仕様変更のお知らせ

製品名	形式名
セルフアップ式端子台	TU
ねじアップ式端子台	TX

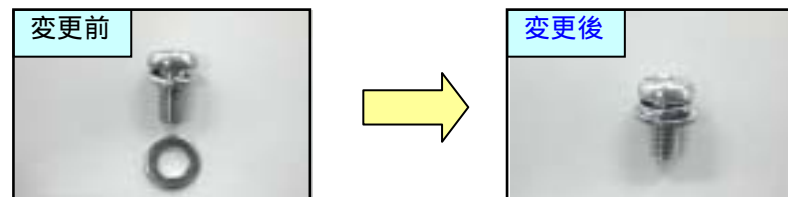
端子ねじの変更

(変更前:平座金分離タイプ 変更後:平座金一体タイプ)

座金の変更

(変更前:ばね座金 変更後:波形ばね座金)

定格仕様につきましては変更ございません。
